TALONPOIKAISKULTTUURISÄÄTIÖ

Uusia ratkaisuja maalla asumiseen

ARVOSTELUPÖYTÄKIRJA - BEDÖMNINGSPROTOKOLL

PALKINTO, EHDOTUS "KAKS FOONINKIA"

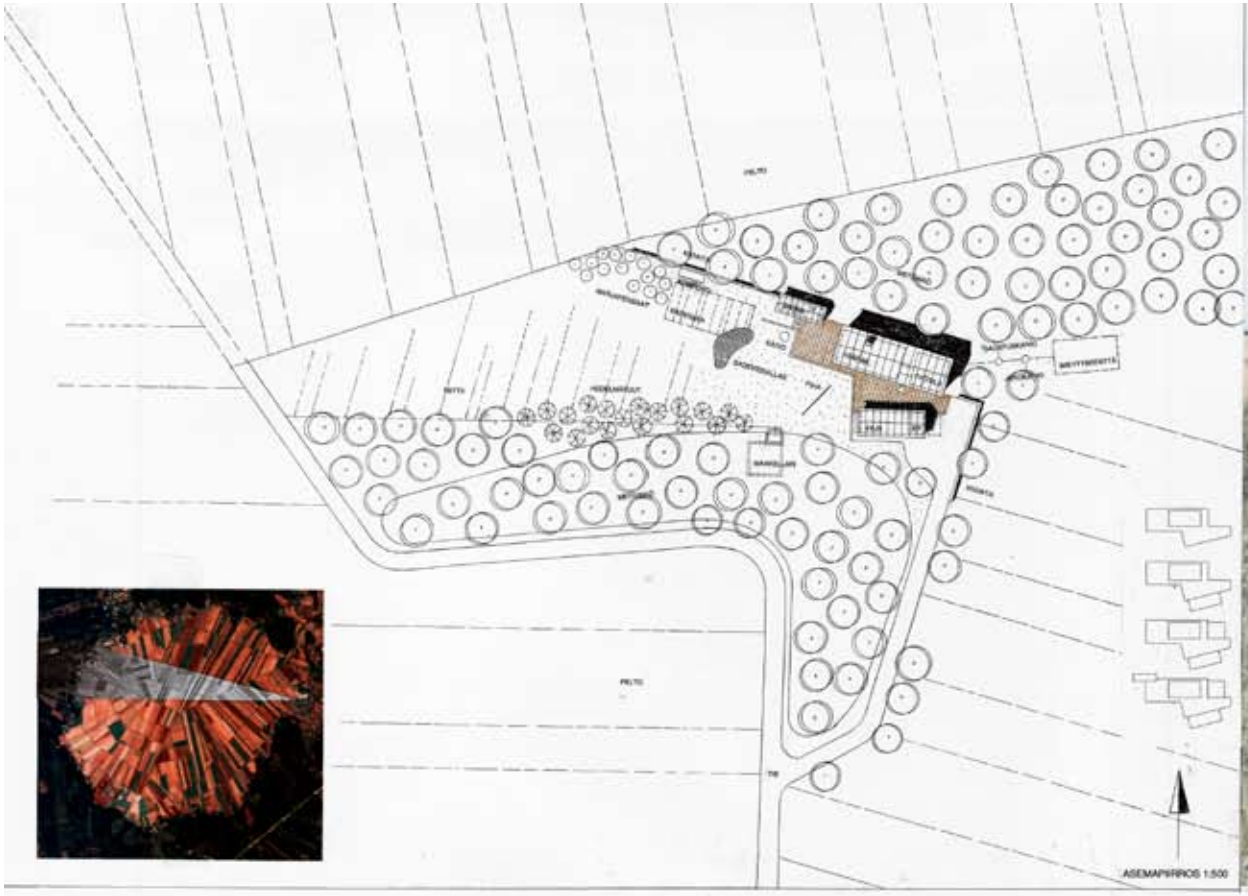
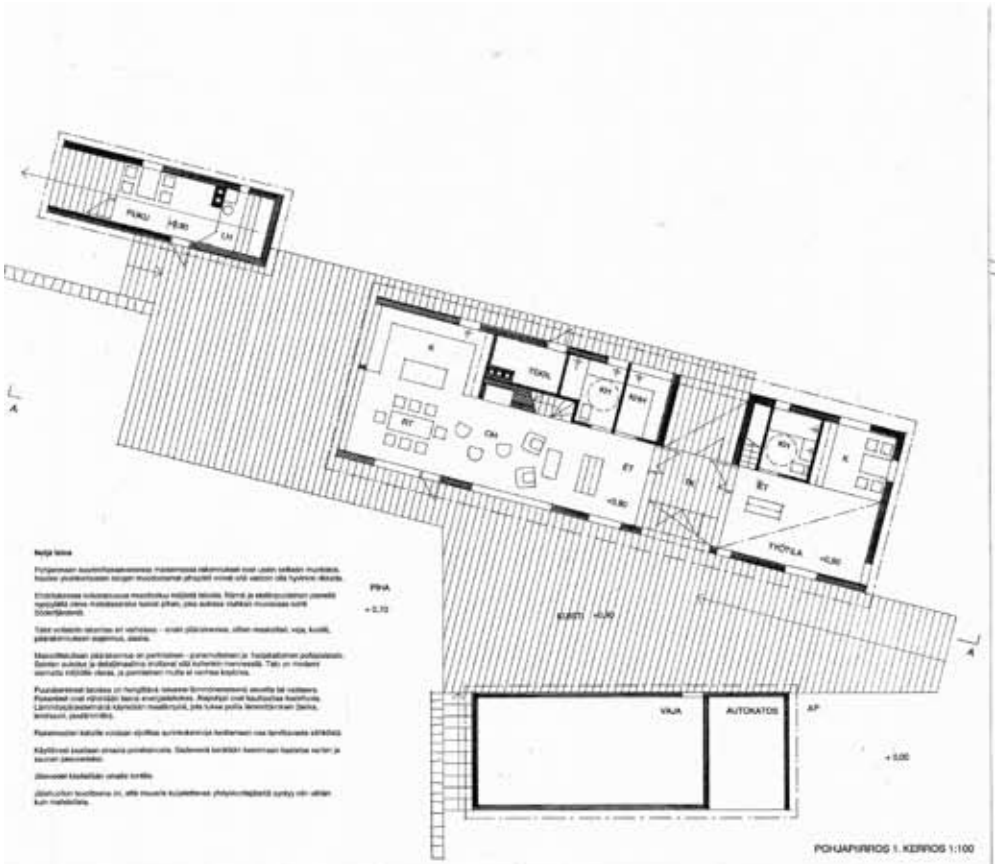
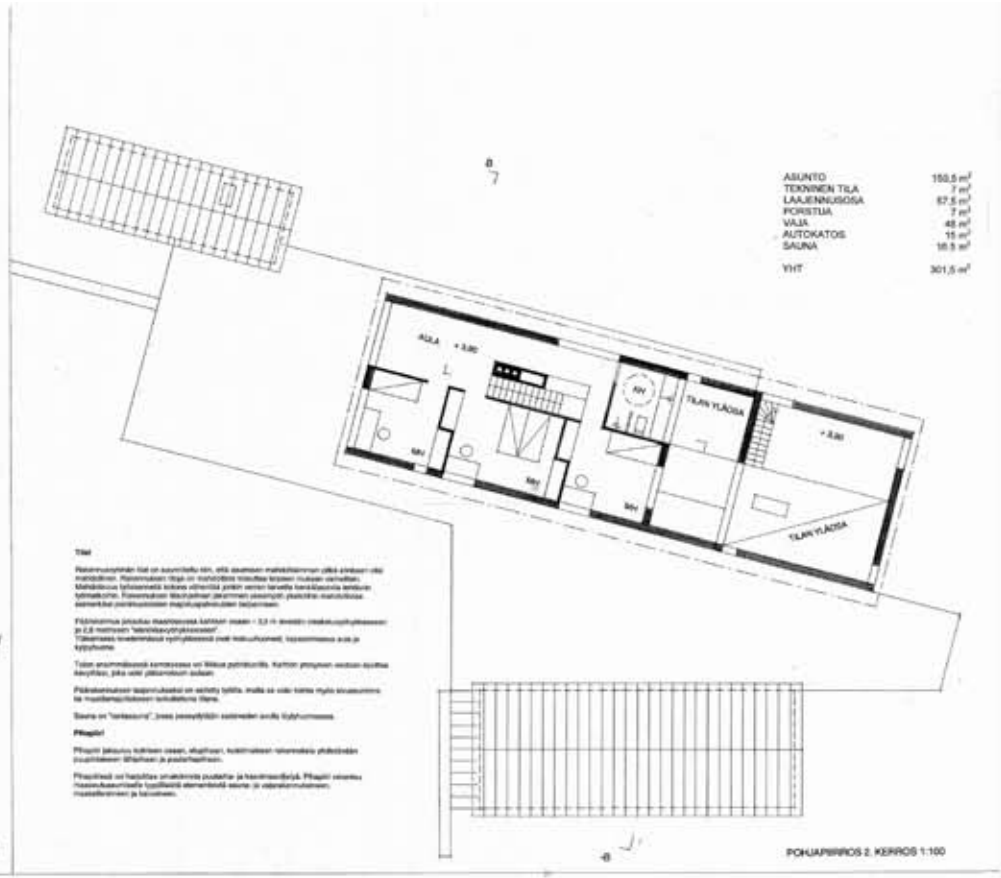
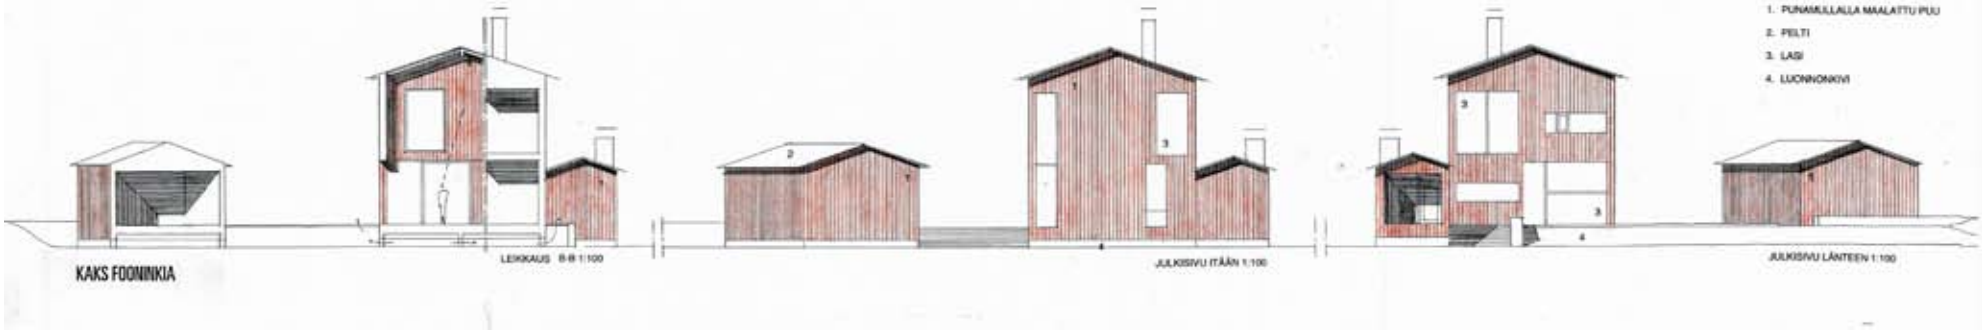
Ehdotus on nimimerkkinsä mukaisesti tulkinta perinteisestä pohjalaisesta 2-kerroksisesta maalaistalosta, jolle leimallista on ollut yksinkertainen ryhdikäs hahmo, levolliset julkisivut ja punainen väri.

Valittuun paikkaan ja maisemaan sovellettuna ehdotuksen huvilamainen pihapiiri laitureineen ja rantasaunoineen on perusteltu. Rakennusryhmän arkkitehtuuri on tasapainoisen miellyttävä. Yksinkertaiset ja selkeät rakennusmassat sallivat monentyyppisen julkisivurytmiikan ja tilojen keskinäisen sijoittelun. Esitetty pystysuuntainen aukotus korostaa luontevasti valittua pohjalaisteemaa. Pohjaratkaisut ovat sinänsä toimivat, mutta herättävät kysymyksiä mm. keittiö / tupa / olohuone-tilaryhmän keskinäisen sijoittelun osalta (keittiö kaukana olohuoneen takana). Esitetty laajennusosa (työtila/sivuasunto) liittyy luontevasti päämassaan ja on helppo sopeuttaa monenlaisiin asumistarpeisiin. Rakennuksia yhdistävät terassit tuntuvat ylimitoitetuilta ja ovat tunnelmaltaan kaupunkimaisia.

Rakennustekniikkaan, ekologiaan ja energiatalouteen liittyvät ratkaisut ovat jääneet suurelta osalta oikeasuuntaisten toteamusten asteelle.

Ehdotuksen suurimmat ansiot liittyvät punamulta-arkkitehtuurin hienostuneeseen uusiokäyttöön.

PALKINTO, EHDOTUS ”HAVUMETSÄN PIHA”

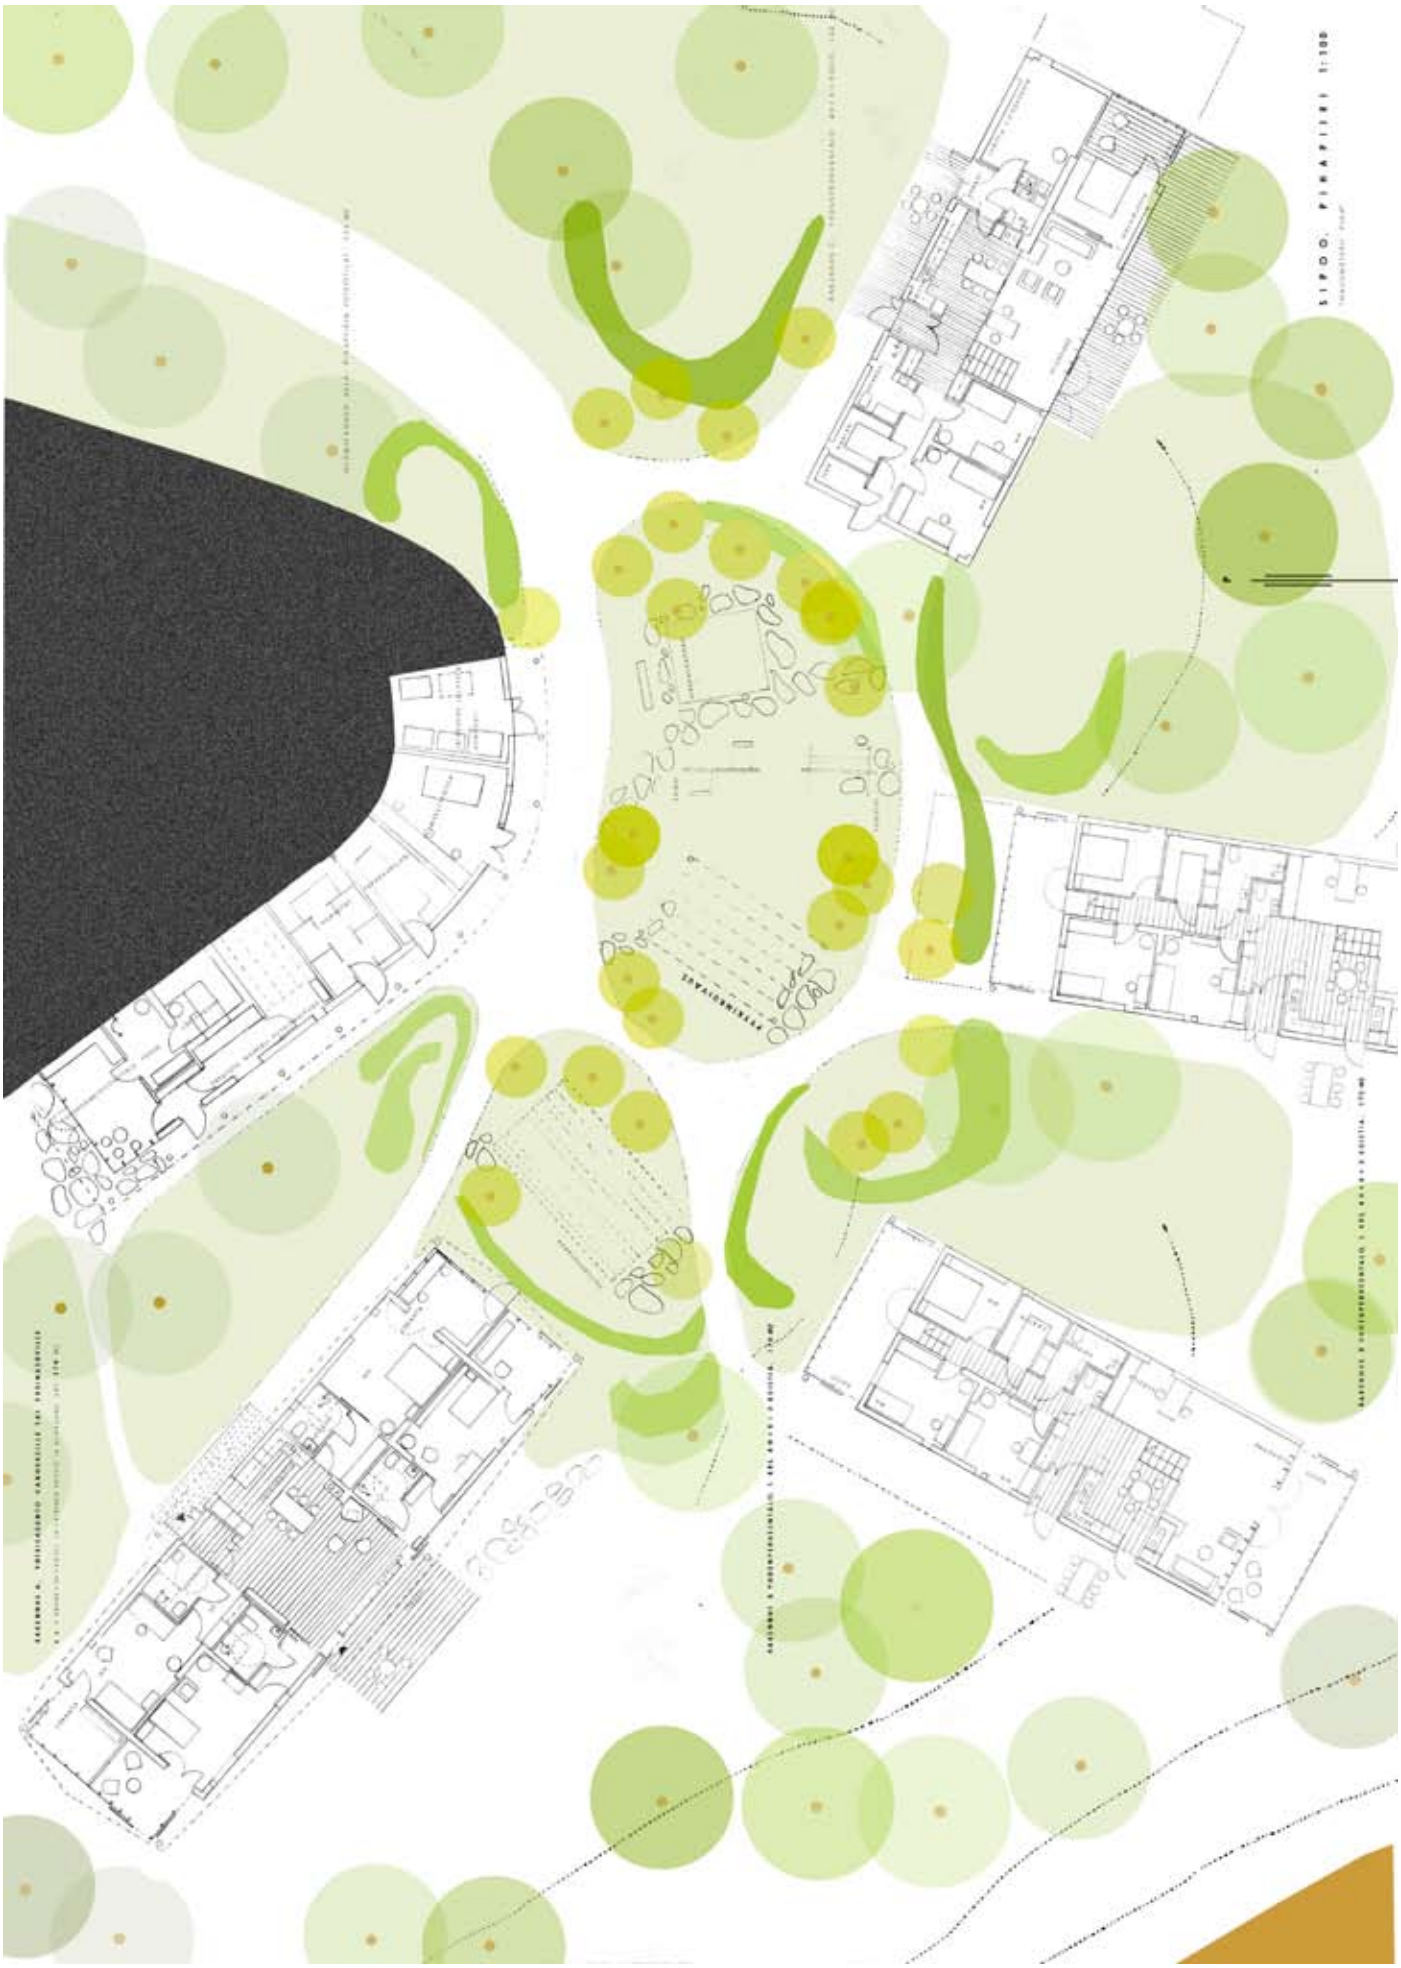
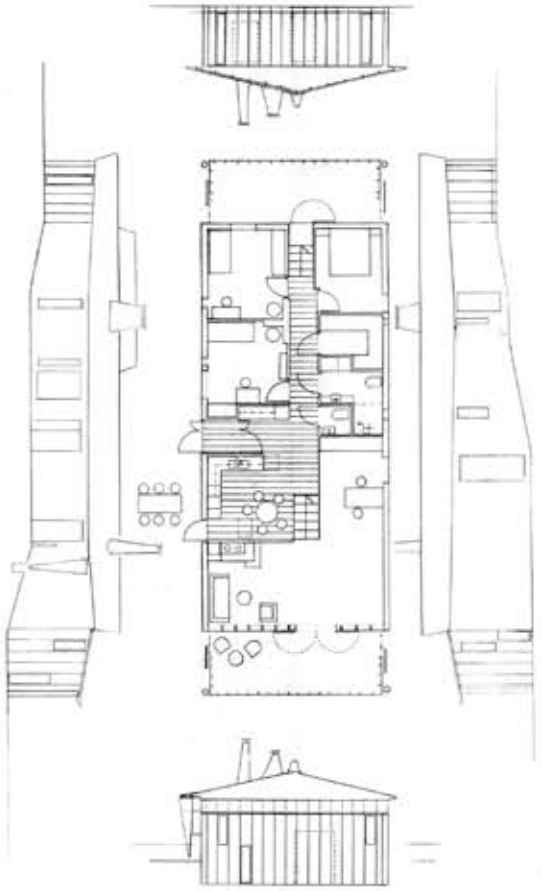
Yhteisölliseen ”uustalonpoikaiseen” elämisen tapaan perustuva varmaotteinen ja kauniisti toteutettu ehdotus.

Yhteisö koostuu neljästä asuinrakennuksesta ja niitä palvelevasta huoltorakennuksesta. 1-kerroksisista asuinrakennuksista on kolme yhdenperheen taloja ja yksi yhteisasunto vanhuksille ja / tai yksinasuville. Ehdotuksen taustana ovat perinteisen kyläyhteisön / maalaistalon ja nykyaikaisen elämäntavan samankaltaiset lasten-, vanhusten- ja parisuhteen hoitotarpeet. Esitetty toteutusmalli vaikuttaa monin tavoin mahdolliselta ja toimivalta. Ongelmaksi yhteisön toimivuudella saattaa muodostua alkuperäisen ja asujaimiston sosiaalisissa ym. suhteissa tapahtuvat muutokset. Yhteisrakennukseen sijoitetut sauna, pesutupa ja verstastilat edellyttävät toimiakseen elävää yhteisöllisyyttä. Rakennusten sijoittelu ja suuntaus luovat kuitenkin edellytykset myös yksityisyydelle. Rakennusten arkkitehtuuri on miellyttävän vähäeleistä ja istuu kauniisti osaksi rinnemaisemaa. Pohjaratkaisut ovat yhdenperheentalojen osalta toimivia, vaikka makuutilojen sijoittelu vierekkäin ja käytävän varteen ei tunnu miellyttävältä. Yhteisasunto on jäänyt esitetyssä muodossa sinänsä

toimivaksi kaavioksi: Epäilyksiä herättää varsinkin neljän eri ”ruokakunnan” yhteinen olohuone / keittiö ja sen toimivuus. Esitetyt tekniset ratkaisut mm. lämmityksen ja jätehuollon osalta ovat jo yleisesti käytössä olevia ja siis mahdollisia. ”Kattoevän” motivointi aurinkopaneelin kiinnitysalustana ei vaikuta riittävän perusteltulta eikä ratkaisu muutoinkaan kaipaa välttämättä ko. evää.

PALKINTO, EHDOTUS ”VALOTALO”

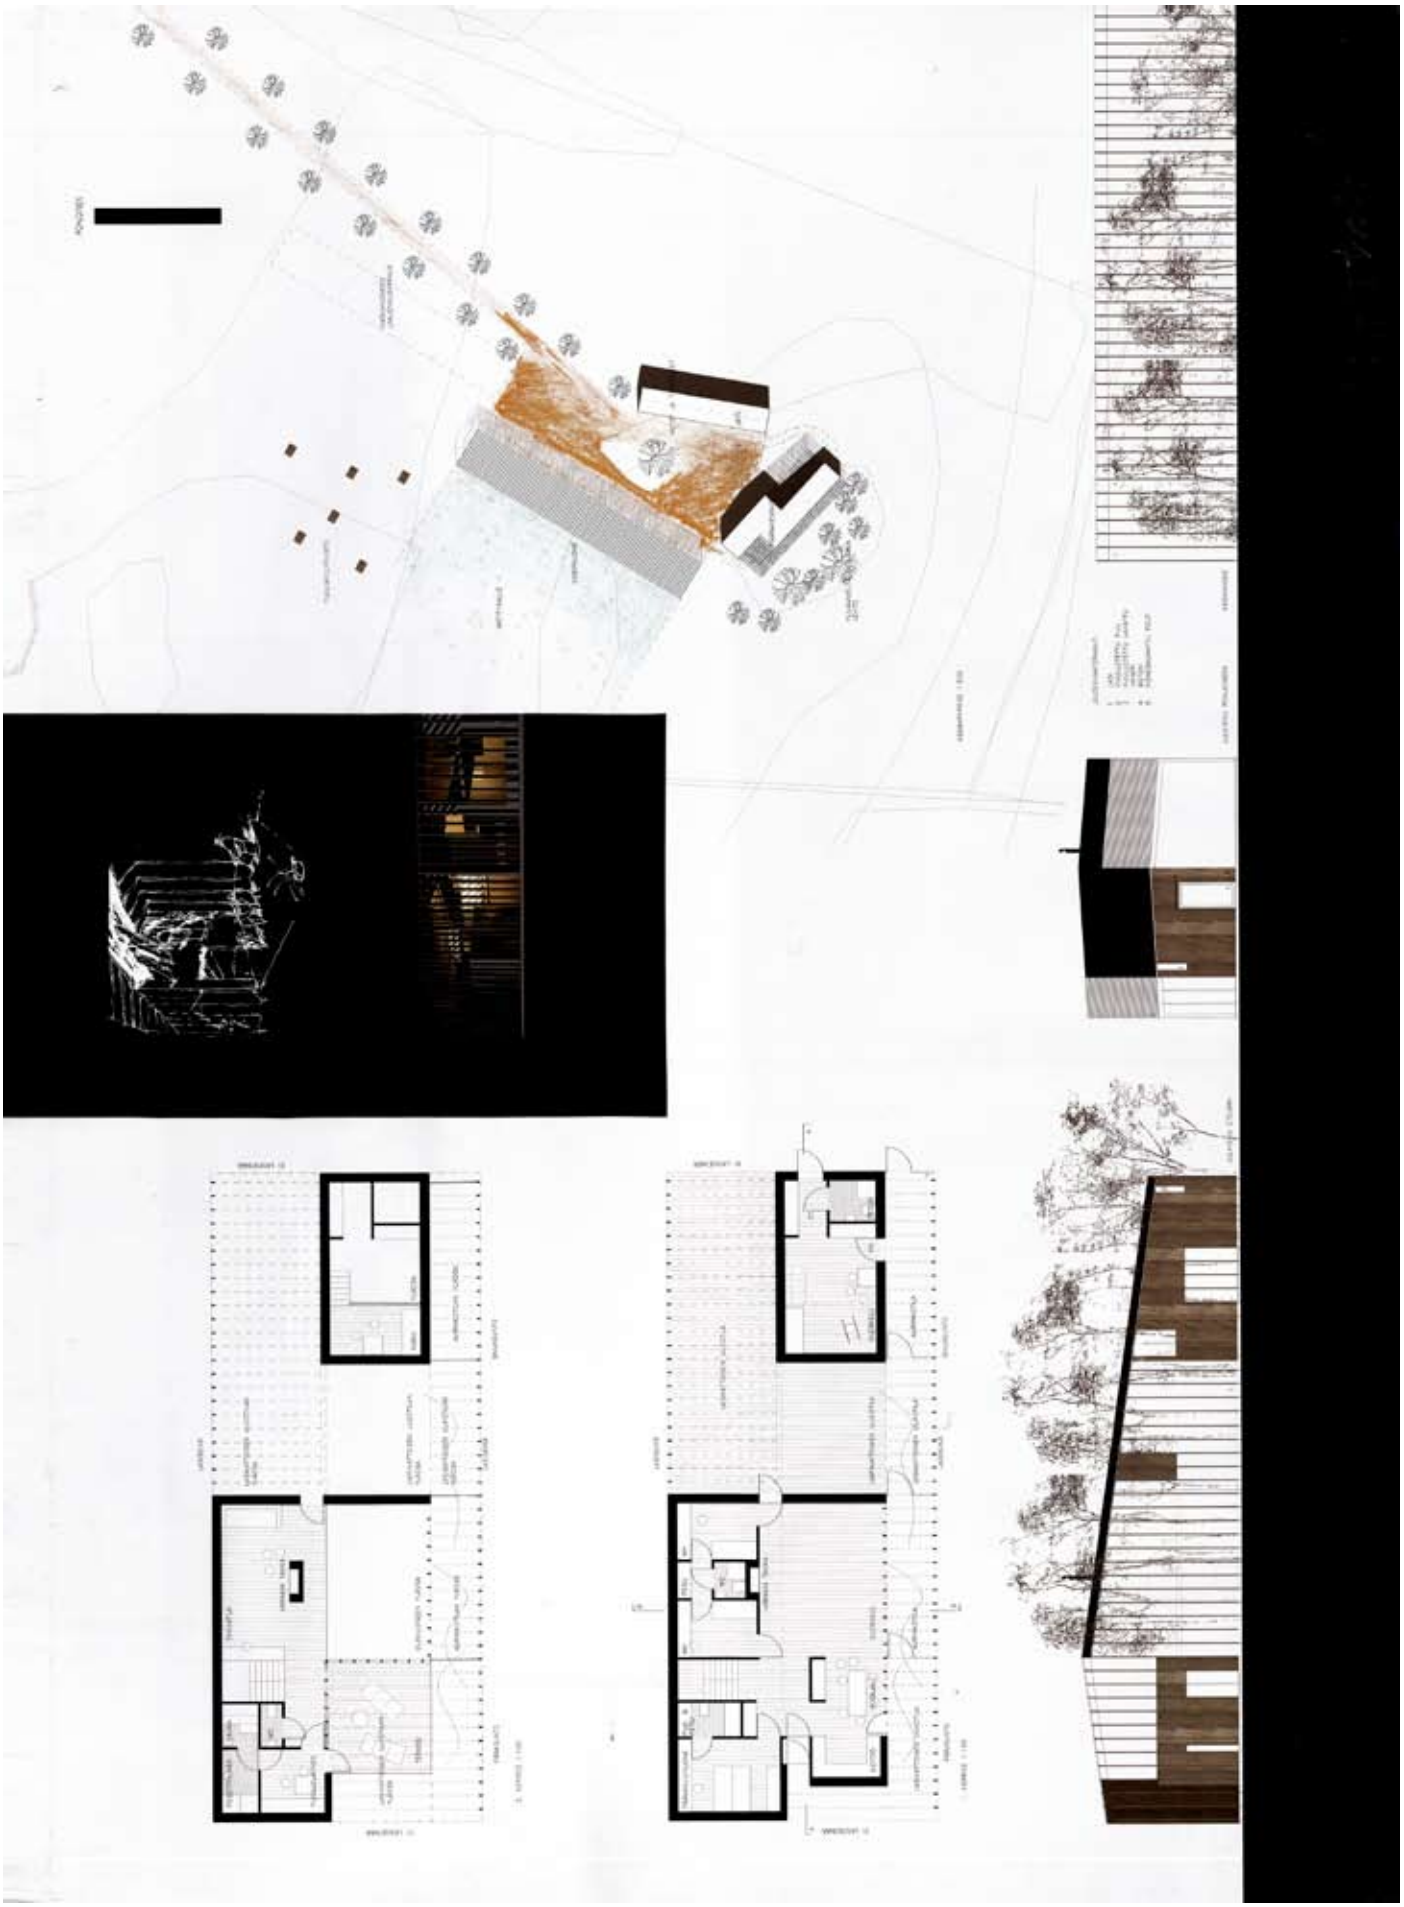
Kehärakenteeseen perustuva rohkea ja kaunis ehdotus, jossa käytetään teollisuus/tuotantorakennusten rakenneratkaisua asuintalon ulkovaipan rakentamiseen. Kehärakenne rajaa tilan jota käytetään ”vapaasti” rakentamiseen. Näin muodostetaan rikasta ulko- ja sisätilojen sarjaa. Vaipan sisältä löytyy katettua kylmää tilaa, puolilämmintä aurinkotilaa sekä lämmitä sisätilaa.

Ehdotuksen rakennus on poikkeuksellisen komea ja muodostaa tekijän esittämällä tavalla tasapainoisen parin pihan kasvihuoneelle. Laajennettavuus vaipan sisällä toimii hyvin. Pohjaratkaisut ovat toimivat, joskin oleskelutilaa on esitetty turhan runsaasti suhteessa muihin tiloihin. Kun vaipan alla on tilaa runsaasti tulisi myös aputiloille löytyä paikka peruskerroksesta.

Arkkitehtuuriltaan ehdotus on kilpailun parhaimmistoa ja suurimmat kehitystarpeet löytyvät sen toteutettavuudesta ja käytettävyydestä. Rakennuksen toiminen suurien lasipintojen johdosta matalaenergiatalona on epävarmaa. Myös toteutuskustannukset ovat todennäköisesti melko korkeat. Vaipan huolto ja lämpötilojen hallinta sisätiloissa on haastavaa ja tuskin toimii painovoimaisella ilmanvaihdolla.
